**Keuringsverslag van een elektrische laagspanning- en zeer lage spanningsinstallatie**

**NIET CONFORM**

**Aard onderzoek:**      Controlebezoek van een oude huishoudelijke elektrische installatie van een wooneenheid bij verkoop op vraag van de verkoper volgens (KB 08/09/2019) - AREI Boek 1- 8.4.2. en 8.2.1. en 4.2.4.3.

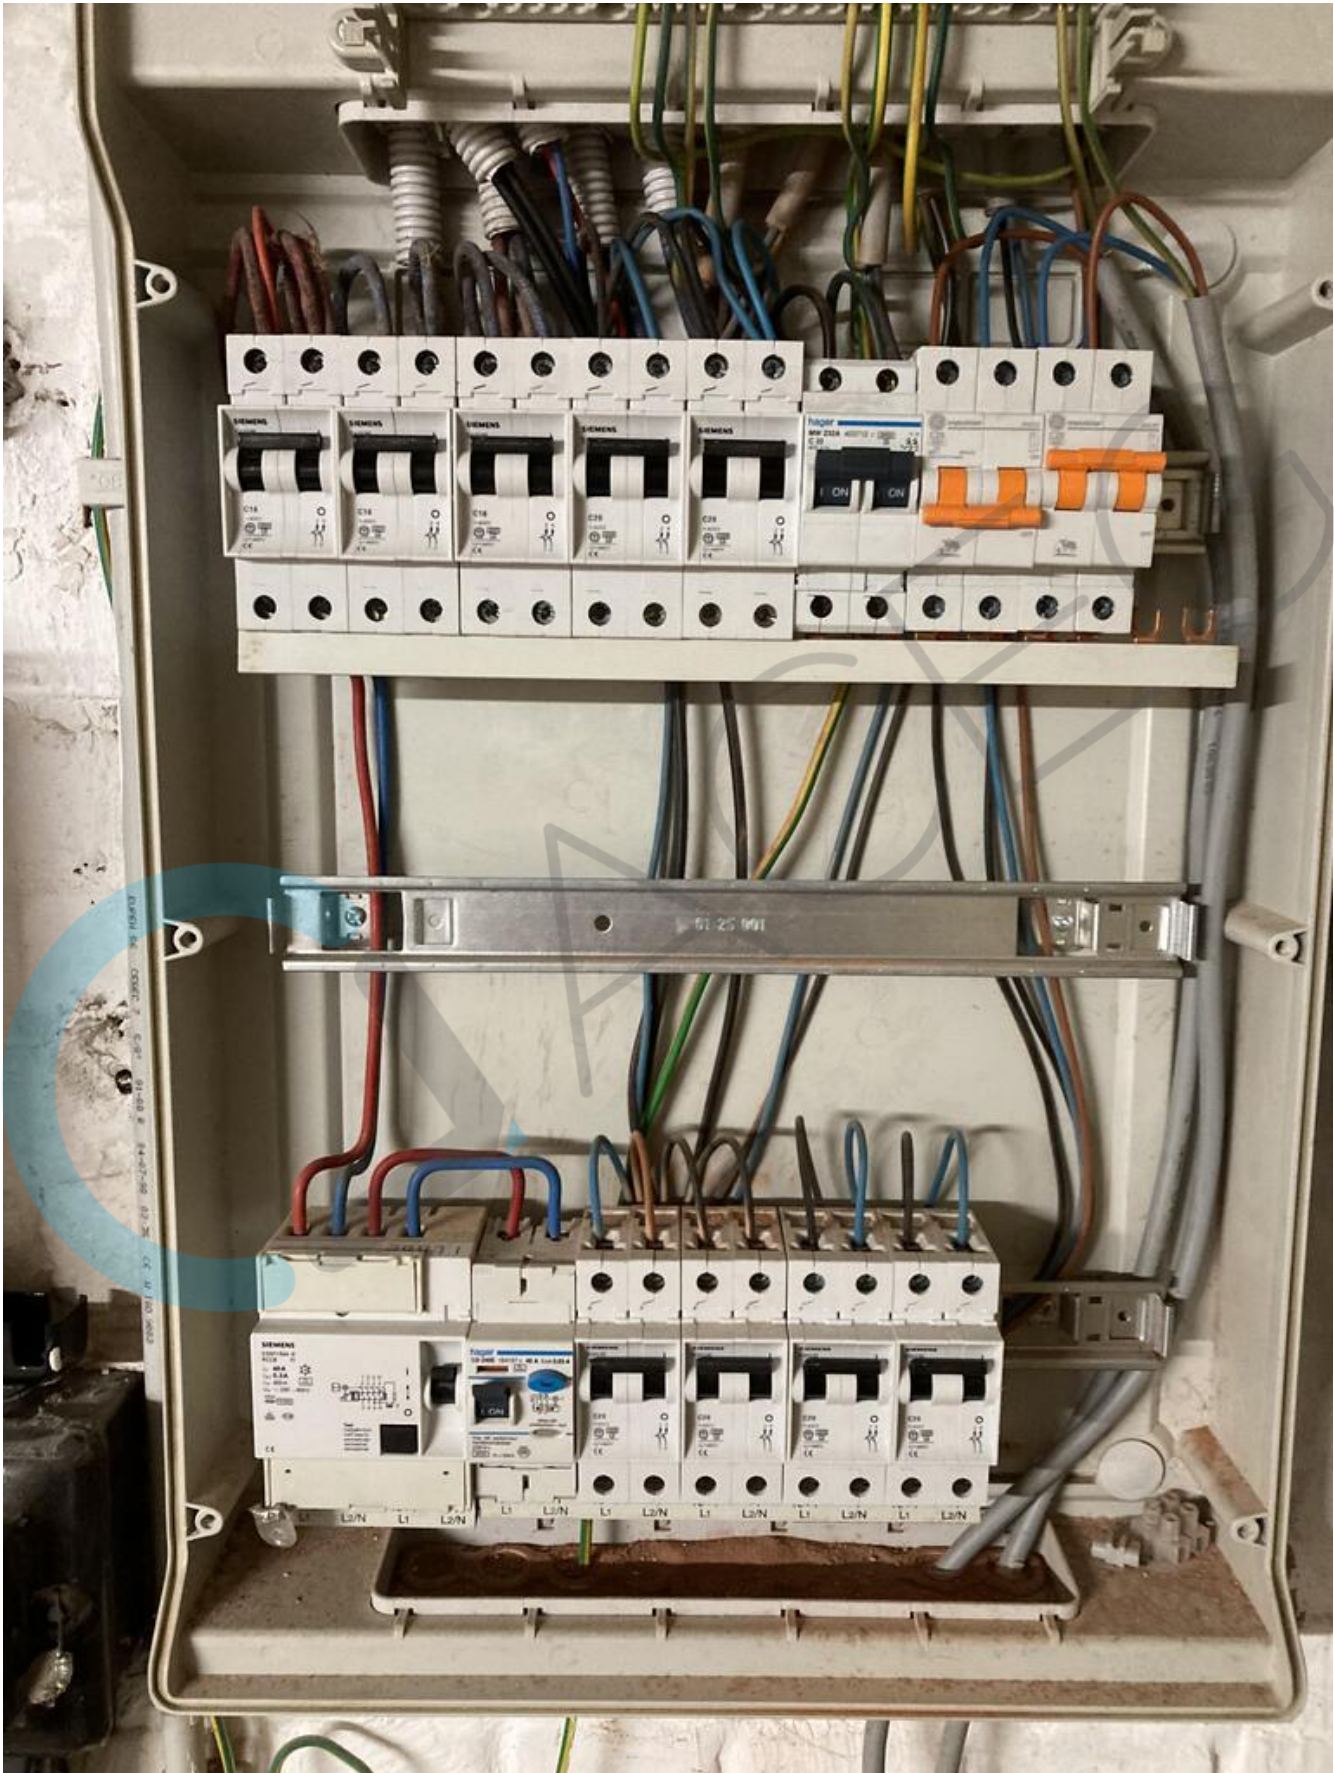
Stopcontact langs bad

Badkamer en keuken moeten geaard zijn Andere stopcontacten met aardpen moeten ook verbonden zijn met de aarde
